Mission régionale d'autorité environnementale
OCCITANIE

**Avis sur le projet de centrale photovoltaïque de Romieu
sur la commune de Carcassonne (Aude)**

N°saisine : 10431 / A P

Date : 12 février 2026

Figure 5 : synthèse des mesures relatives au milieu naturel (extrait de la page 240 de l'étude d'impact).

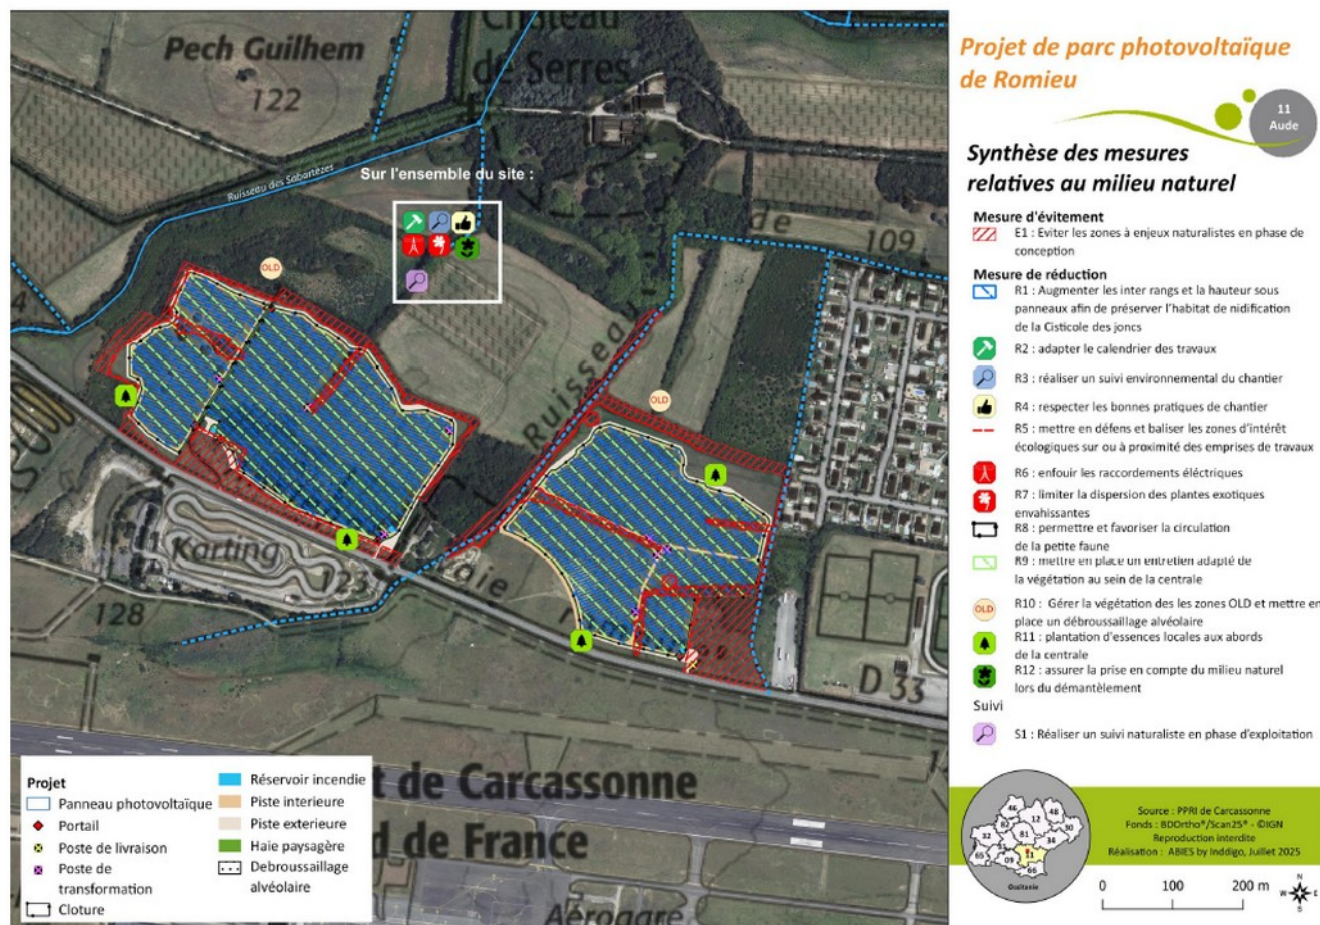
La MRAe prend acte de ces mesures mais relève que l'étude d'impact ne contient pas de calendrier du déroulement de la phase chantier, incluant les fouilles archéologiques. De fait, il n'est pas possible d'apprécier la bonne mise en œuvre de la séquence éviter-réduire-compenser. Cela concerne en particulier la mesure visant à éviter les périodes écologiques sensibles (mesure Na-R2 présentée à la page 233 de l'étude d'impact).

La MRAe recommande de fournir un calendrier prévisionnel de la phase chantier du projet, incluant les fouilles archéologiques.

L'étude d'impact doit ainsi démontrer que les mesures « ERC », notamment celles visant à éviter les périodes écologiques sensibles, sont correctement appliquées.

Figure 6 : recommandations paysagères au stade de l'état initial (extrait de la page 132 de l'étude d'impact).

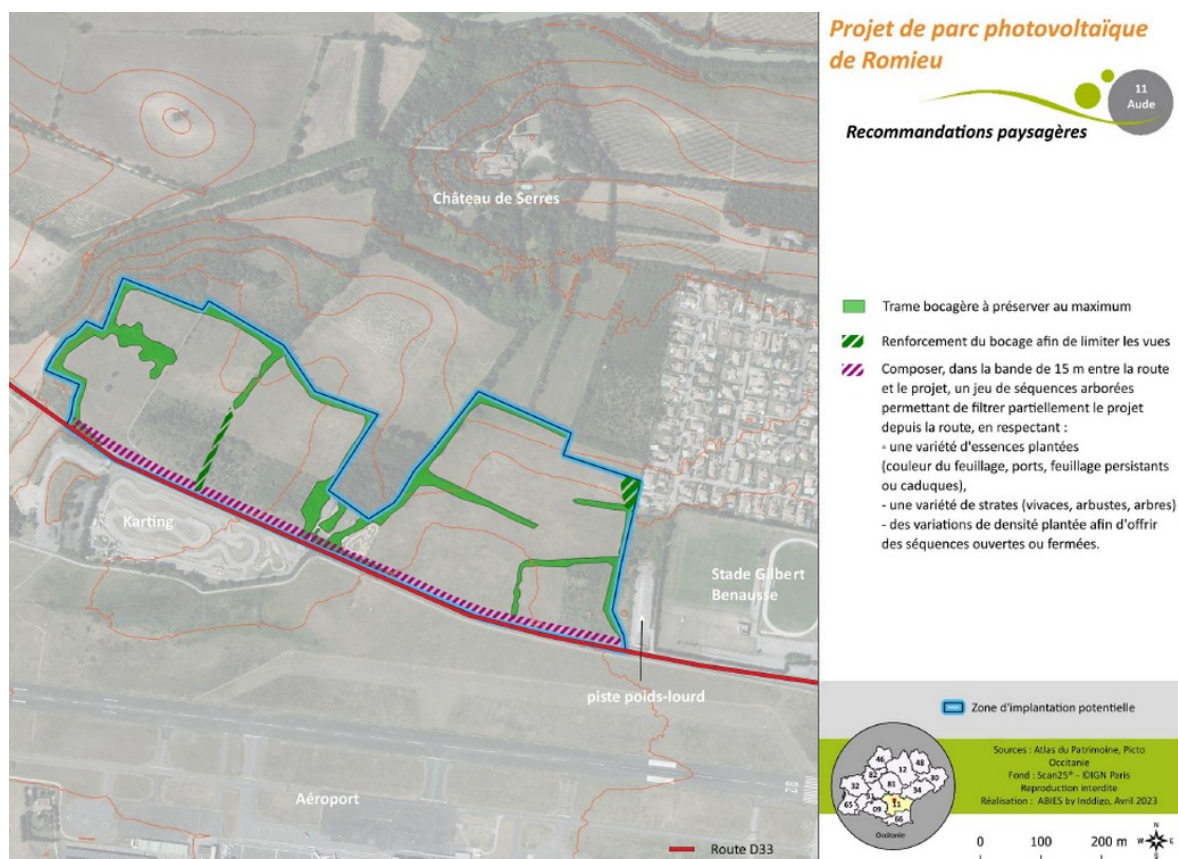
La MRAe prend acte de l'analyse effectuée mais estime qu'elle devrait être complétée sur deux points.

En premier lieu, l'analyse doit prendre en compte les changements saisonniers qui s'opèrent dans la région. Ainsi, l'ensemble des vues fournies dans l'étude d'impact (page 118 et suivantes) de même que les photomontages (page 214 et suivantes) considèrent une trame végétale apparemment printanière ou estivale, pouvant jouer un rôle de « masque visuel » : ce rôle est amoindri en période automnale et hivernale.

En outre, l'analyse doit être renforcée vis-à-vis des enjeux présents au nord-est du projet, en particulier le château de Serres et le quartier résidentiel situés à proximité. D'autres « points de vue du reportage photographique » (voir pages 117 et 124) et photomontages doivent ainsi être proposés, en particulier depuis la limite ouest du lotissement, le chemin du Bois de Serres ou encore le château et ses annexes.

La MRAe recommande de compléter l'analyse des sensibilités paysagères et patrimoniales de l'aire d'étude avec :

- une prise en compte des variations saisonnières du couvert végétal ;
- une analyse approfondie des incidences visuelles du projet au droit de la limite ouest du quartier résidentiel, du chemin du bois de Serres et du château de Serres, par l'étude de nouveaux points de vue.

La MRAe recommande de plus d'actualiser l'analyse des incidences du projet sur les enjeux patrimoniaux et paysagers au regard des compléments qui seront apportés dans l'étude d'impact et de compléter les mesures d'évitement et de réduction en conséquence.
